**COMUNE DI BARI**

***SITO INQUINATO DI INTERESSE NAZIONALE  
“EX FIBRONIT”***

***RECEPIMENTO DELLE PRESCRIZIONI DELLA  
DETERMINAZIONE V.I.A. N. 155 DEL 17 LUGLIO 2012***

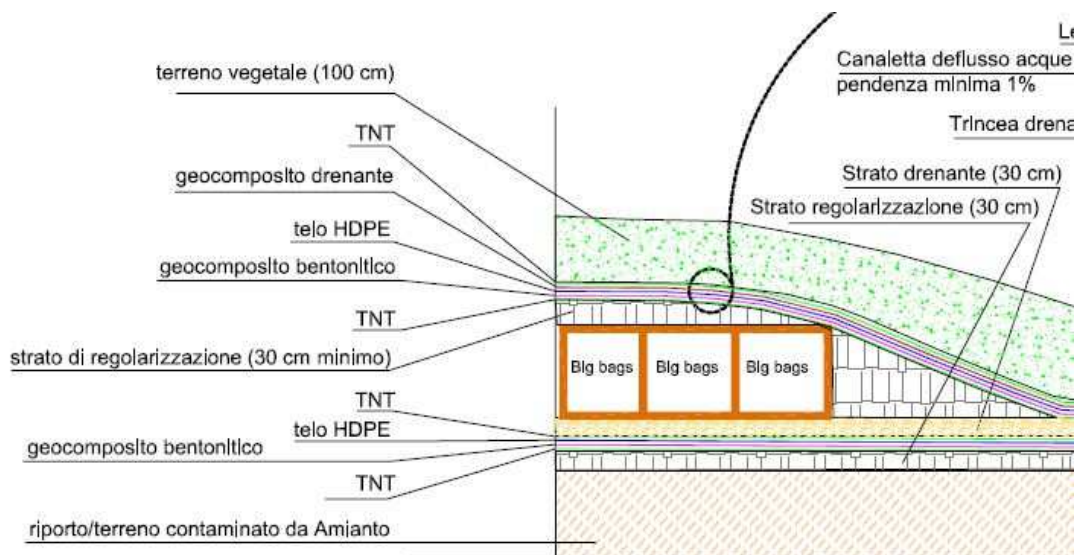
In modo schematico, il "pacchetto" costituente lo strato di isolamento superficiale era previsto (in conformità con quanto richiesto dal D.Lgs. 36/2003 e s.m.i.) secondo le modalità indicate nello stralcio riportato di seguito (estratto dalla tavola in allegato 13 al *Progetto Definitivo di messa in sicurezza permanente – revisione 1* del febbraio 2011).

Al fine di recepire le prescrizioni formulate dal Comitato Regionale VIA e riportate nel Parere della seduta del 11 luglio 2012 ai punti 1) e 4) l'orizzonte di impermeabilizzazione costituito dal geocomposito bentonitico (di cui al punto 2. dell'elenco sopra riportato) viene sostituito da un orizzonte di impermeabilizzazione di tipo minerale, costituito da argilla che dovrà avere le caratteristiche tecniche riportate di seguito.

L'argilla da impiegare per la realizzazione dell'isolamento superficiale dovrà essere omogenea, inorganica e scevra da ogni macroscopica impurità e dovrà presentare un coefficiente di permeabilità inferiore o uguale a  $10^{-8}$  m/sec.

L'argilla dovrà essere in aggiunta classificata come "CL" oppure "CH" e soddisfare i seguenti requisiti minimi:

- ✓ Passante al setaccio ASTM 200 (0,075 mm) >75%
- ✓ Contenuto in frazione argillosa >20%
- ✓ Coefficiente di permeabilità con addensamento al 90%  $k < 1 \cdot 10^{-8}$  m/s
- ✓ Esente da resti vegetali.

La posa dello strato minerale di argilla (che dovrà avere uno spessore di 50 cm) avverrà per strati sovrapposti aventi spessori non superiori a 20 cm e la compattazione dei materiali avverrà mediante rulli compattatori.
